令和 3 年 1 月 2 9 日
リサイクル燃料貯蔵株式会社

設備機器等の重要度に応じた設工認 申請書の記載（例）

設工認申請書への金属キャスクの個数記載の考え方について

第 5 - 1 図 金属キャスクの工事の手順と使用前事業者検査のフロー

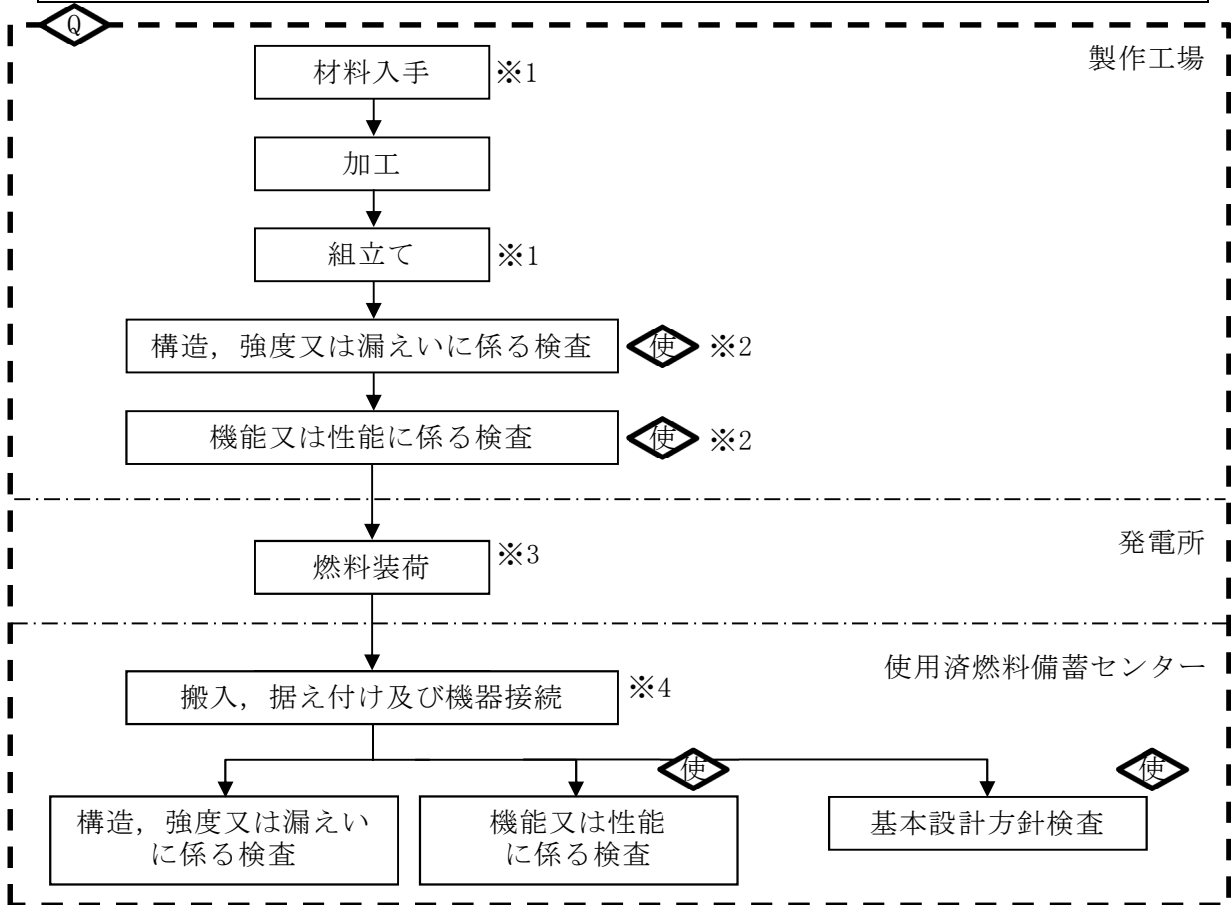
1月14日の規制庁との行政相談において、「設工認申請書の仕様表としてはキャスクの個数を記載しないことについては問題ないが、キャスク受け入れ後の適切な施設の維持管理の観点で、工事の方法の記載を適正化すること。」とのご指摘を受けた。

設工認申請書「(5) 工事の方法」のうち「第1-1図 金属キャスクの工事のフロー図」に「使用前事業者検査要領書に基づき、キャスク1個ごとに以下のフローに沿って工事及び使用前事業者検査を行う。」を記載する。

使用前事業者検査要領書に基づき、キャスク 1 個ごとに以下のフローに沿って工事及び使用前事業者検査を行う。
